RZP/65/PN/30/2017/DR/MZ/UM/22

dot. postępowania prowadzonego w trybie przetargu nieograniczonego na zadanie pn.: „Inteligentny System Transportu w Wałbrzychu” realizowany w ramach zadania inwestycyjnego pn. „Ograniczenie niskiej emisji poprzez wprowadzenie zrównoważonej mobilności miejskiej i podmiejskiej, polegającej na wybudowaniu centrum przesiadkowego Wałbrzych Plac na Rozdrożu oraz poprawie systemów

Zmiana Specyfikacji Istotnych Warunków Zamówienia

Schemat podziału pomieszczeń

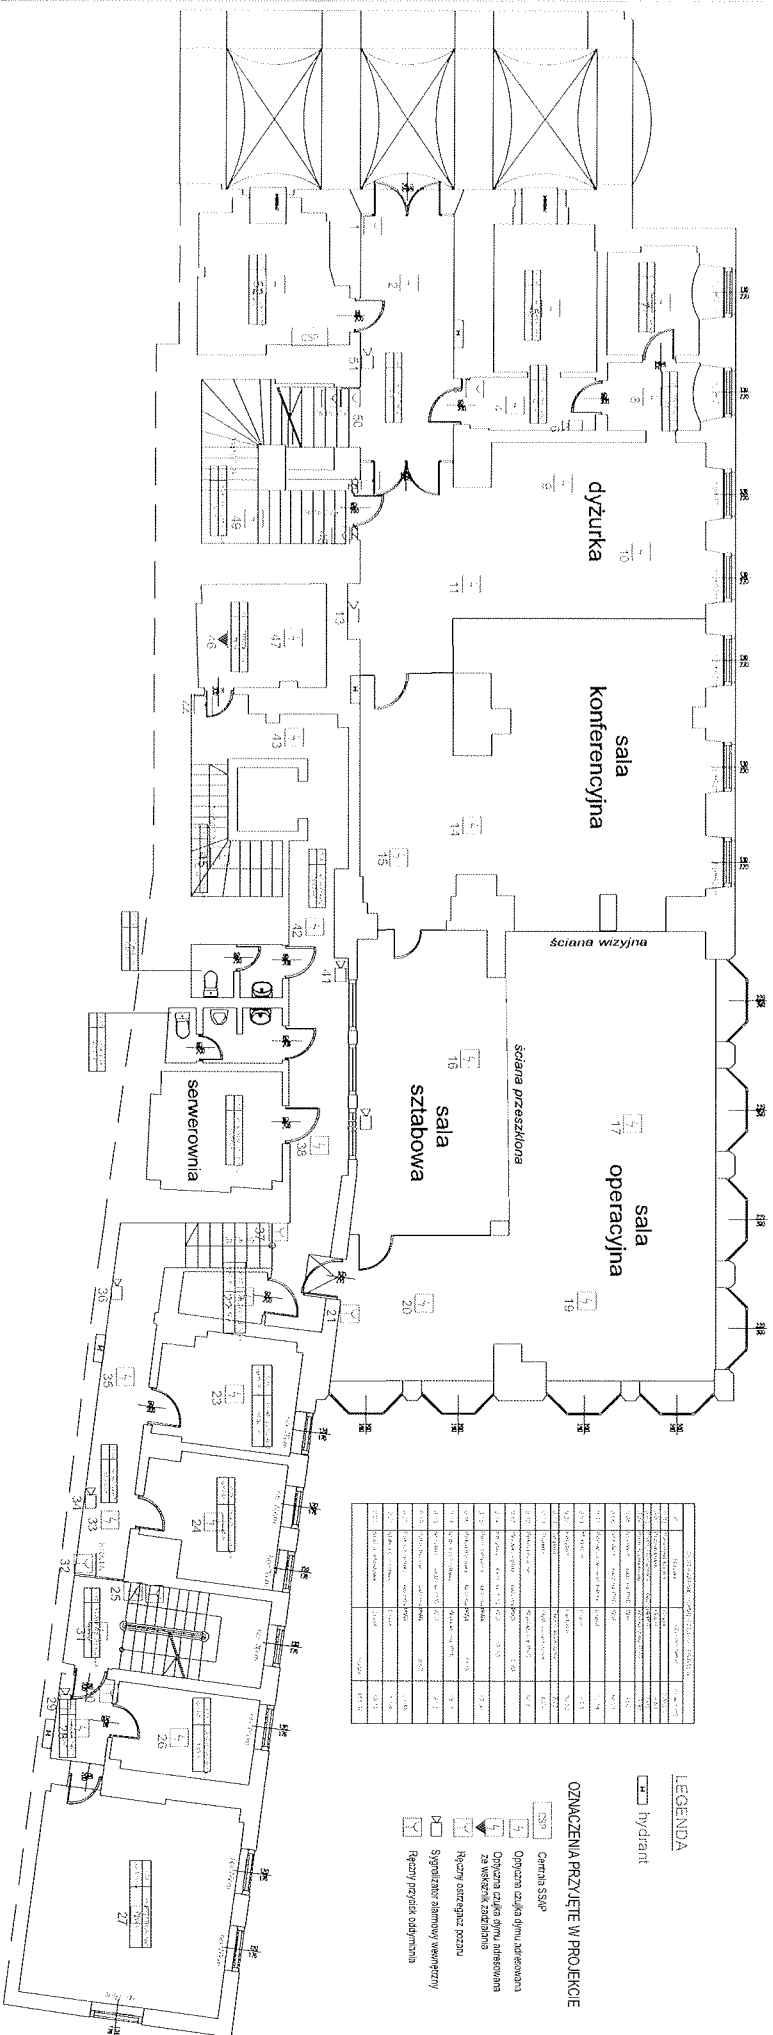
II) Zamawiający określa wymagania dot. budynku Rynek 23

1) Załącznik nr 3 do SOPZ - remont pomieszczeń ma dotyczyć tylko sali CSR o powierzchni ok. 226 m².

2) Sala operacyjna ma znajdować się w strefie zaznaczonej na planie budynku w ramach sali o powierzchni 226 m² (załącznik nr 3 do SOPZ).

3) Zamawiający w załączeniu przedstawia plan budynku (załącznik nr 3 do SOPZ) z naniesionym schematem podziału pomieszczeń CSR.
